N/Réf. : JET20018_747_PREA

JETTE. Avenue de Jette, 225 – Anc. couvent des Rédemptoristes (arch. Dhaeyer, 1903-1905)

AVIS PREALABLE : Avant-projet de restauration, transformation réaffectation globale

Avis de principe de la CRMS

Délimitation des zones inscrites sur la liste de sauvegarde, projet d'aménagement du rez-de-chaussée et schéma des circulations, extraits de la demande

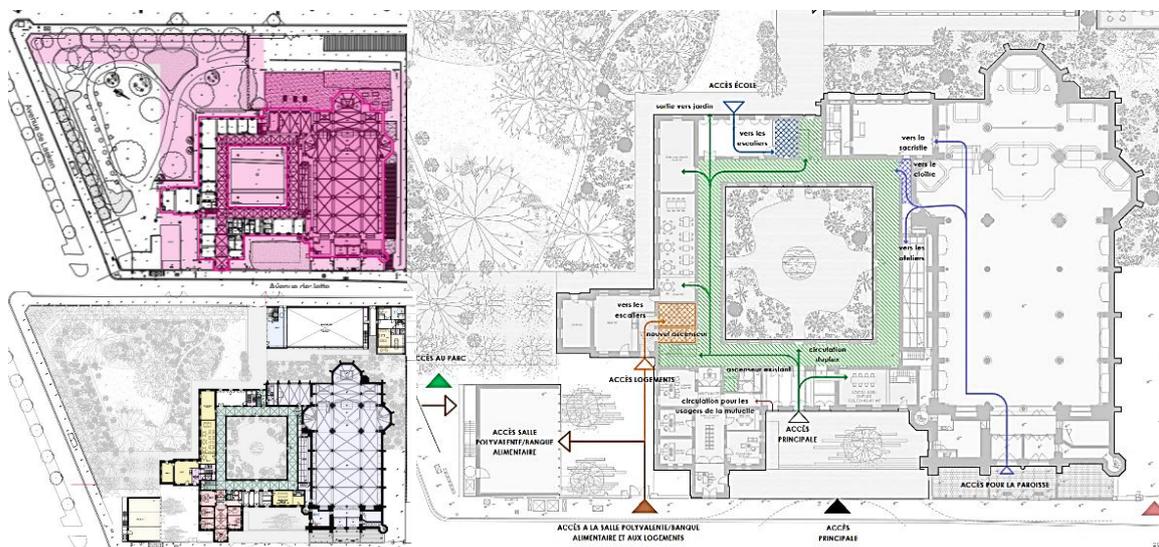
La CRMS n'est pas favorable à la condamnation de la distribution originelle (cloisonnement et transformation en bureaux) au profit du nouvel accès depuis le futur « parvis ». Elle demande d'adapter le projet de manière à préserver un rôle et un statut à l'entrée historique du couvent, ainsi que sa continuité avec les circulations internes. Percée dans un volume en saillie, cette entrée - qui constitue le pendant architectural de l'accès à l'église - joue un rôle déterminant dans la lecture et le fonctionnement de l'ensemble. Reliée au couloir périphérique, elle s'ouvre par ailleurs sur l'une des principales perspectives vers le cloître, élément protégé et central dans la composition du couvent.

Au rez-de-chaussée, il s'agit des circulations mais aussi des perspectives et du rythme des baies du cloître, indissociables des voûtes d'ogives. Ces espaces ne devraient pas être autant ouverts par de nouveaux percements, ni favoriser une traversée complète, car cela serait contraire à leurs caractéristiques patrimoniales. Les nouvelles ouvertures, si elles s'avèrent nécessaires, devraient être conçues de manière plus subtile et respectueuse de leurs valeurs patrimoniales .

L'ouverture du site sur le quartier, bien que positive, ne peut se faire au détriment de cet élément. Son maintien n'est par ailleurs pas incompatible avec des enjeux d'accessibilité et d'inclusivité : de nouveaux percements peuvent être envisagés à condition d'être plus ponctuels et mieux intégrés, y compris dans leurs détails architecturaux. La suppression de pans entiers du mur ou leur remplacement par des « illusions » de clôture, comme prévu à certains endroits dans l'option 1 de l'avant-projet, ne saurait être acceptée.

© Google Street View et esquisse extraite de la demande

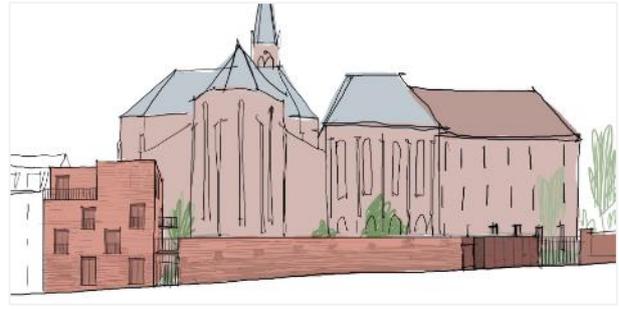
Dans cette même logique, la CRMS rend un avis défavorable sur l'esquisse de nouvelle construction de la banque alimentaire, dont la configuration, marquée de façades sur rue aveugles, compromet l'angle formé par les avenues de Jette et de Laeken. Situé au croisement de deux axes structurants, ce point d'articulation revêt une importance architecturale et urbanistique particulière, situé à l'avant plan d'une perspective remarquable sur le couvent et son église. La Commission n'accepte pas la disparition d'une portion très significative du mur, remplacée par une nouvelle construction assortie d'une large grille d'entrée. Cet accès, placé en retrait de l'alignement, fait disparaître le rôle structurant de l'angle, et compromet la qualité et l'intimité du jardin de méditation. Si l'implantation d'un volume bâti à cet endroit peut être envisagée, elle doit être repensée en relation plus étroite avec le couvent, dans le respect du mur existant, et à l'échelle du contexte urbain environnant.
